**Forum mondial de l'harmonisation
des Règlements concernant les véhicules**

Groupe de travail de l'éclairage et de la signalisation lumineuse

Autres Règlements ONU :**Règlement ONU n° 53 (Installation des dispositifs d'éclairage
et de signalisation lumineuse sur les véhicules de la catégorie L₃)****Proposition de complément aux séries 01, 02 et 03
d'amendements au Règlement ONU n° 53****Communication de l'expert de l'Association internationale
des constructeurs de motos***

Figure 1

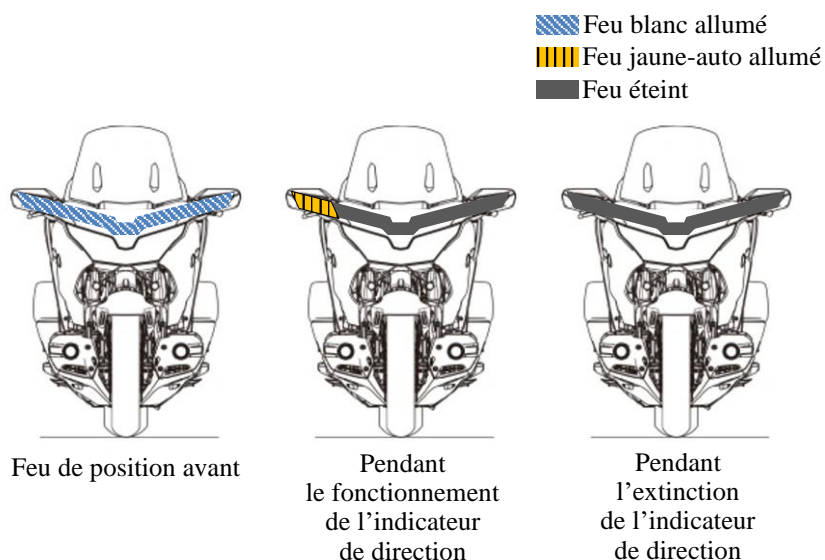
4. Toutefois, compte tenu des contraintes techniques de l'époque, la possibilité qu'un feu de position formant une large bande dont les deux extrémités latérales sont partiellement mutuellement incorporées avec des indicateurs n'a pas été envisagée dans le complément 13. Ainsi, l'application des prescriptions actuelles a pour effet que le feu de position avant de couleur blanche est totalement éteint pendant le fonctionnement de l'indicateur de direction, ce qui peut réduire la visibilité du motocycle (fig. 1). Ce résultat entre en contradiction avec la prescription applicable en présence de deux feux de position de couleur jaune-auto, selon laquelle le feu de position avant du côté opposé du véhicule doit rester allumé. L'IMMA estime que ce n'était pas le résultat souhaité par le GRE.

Résultat du libellé actuel du paragraphe 6.6.7

Figure 2

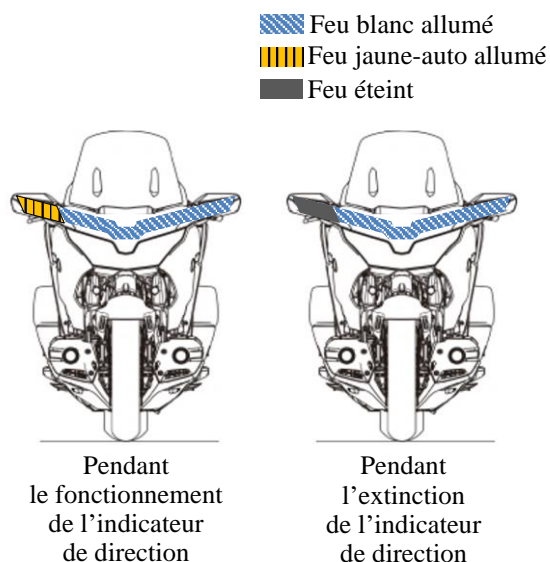
5. Pour remédier à cette situation, l'IMMA propose d'aligner pleinement, une fois encore, la prescription concernant les feux de position avant de couleur blanche sur les dispositions du Règlement ONU n° 48. Ainsi, dans le cas du feu de position avant de couleur blanche à large bande susmentionné, la partie du feu qui n'est pas mutuellement incorporée avec le feu indicateur de direction peut rester allumée, ce qui améliore la visibilité du motorcycle (fig. 2). Quant aux dispositions concernant les feux de position avant de couleur jaune-auto, elles sont reformulées conformément au Règlement ONU n° 48 et continuent d'exiger l'extinction de ces feux pendant toute la durée de fonctionnement d'un indicateur de direction mutuellement incorporé, ce qui était l'intention du GRE.

6.6.7.1 Si un feu de position avant de couleur jaune-auto est mutuellement incorporé avec un feu indicateur de direction, le branchement électrique de ce feu de position avant du côté pertinent du véhicule, ou de sa partie mutuellement incorporée, doit être conçu de telle sorte que le feu est éteint pendant toute la durée de fonctionnement du feu indicateur de direction (y compris pendant les phases d'extinction).

6.6.7.2 Si un feu de position avant de couleur blanche est mutuellement incorporé avec un feu indicateur de direction, le branchement électrique de ce feu de position avant du côté pertinent du véhicule, ou de sa partie mutuellement incorporée, peut être conçu de telle sorte que le feu est éteint pendant toute la durée de fonctionnement du feu indicateur de direction (y compris pendant les phases d'extinction). ».
